**Oggetto:** Osservazioni relative alla procedura di Valutazione di Impatto Ambientale (VIA) – art.24 co.3 D.Lgs.152/2006 e s.m.i.

ID: 11317 - Progetto "Parco Eolico di Manciano" per la realizzazione di un impianto eolico di potenza complessiva di 50,4 MW sito in Manciano (GR) e la relativa opera di connessione per l'immissione nella rete nazionale RTN

- Proponente: Gruppo Visconti Manciano S.r.l.

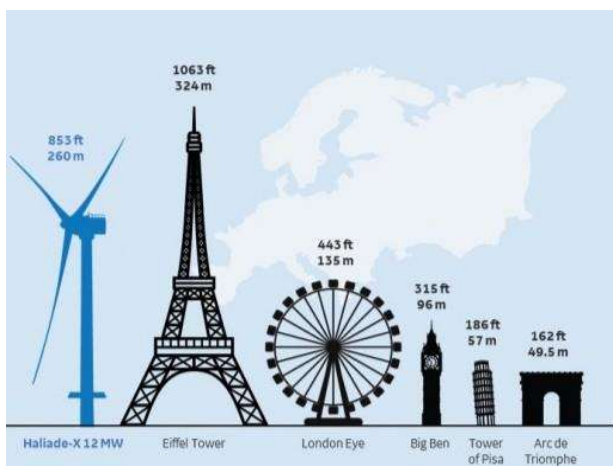
Il soggetto proponente non giustifica la collocazione dell'impianto in un'area tutelata perché non la riconosce in quanto tale: riconosce che alcuni aerogeneratori "si trovano ubicati a distanze inferiori a 3 km da beni paesaggistici identificati dall'art.136 del Dlgs 42/2004 e da beni culturali immobili identificati dall'art.10 Dlgs 42/2004", ma dichiara che "ciò non implica che gli aerogeneratori in progetto si trovino automaticamente ubicati in aree non idonee", sulla base di una interpretazione del D.lgs. 199/2021 art.20 comma 8c-quater che, nelle more di emanazione della decretazione statale/regionale, favorisce l'interesse del soggetto privato proponente il progetto ignorando le Linee Guida nazionali per l'autorizzazione degli impianti FER (Decreto Ministero dello Sviluppo economico del 10.09.2010 e ss.mm.ii.) definite per assicurare un corretto inserimento degli impianti nel paesaggio e sul territorio. Di conseguenza, i redattori del progetto dichiarano che "le postazioni degli aerogeneratori in progetto sono esterne alle aree non idonee", mentre tutte le turbine verrebbero collocate nelle fasce di rispetto da aree vincolate e la maggior parte dei cavidotti di collegamento alla rete attraversa aree tutelate, come riportato nell'allegato Doc.25 (D\_CV\_395\_GVI\_23\_016\_00\_AREE\_TUTELATE\_PER\_LEGGE) dello stesso progetto.
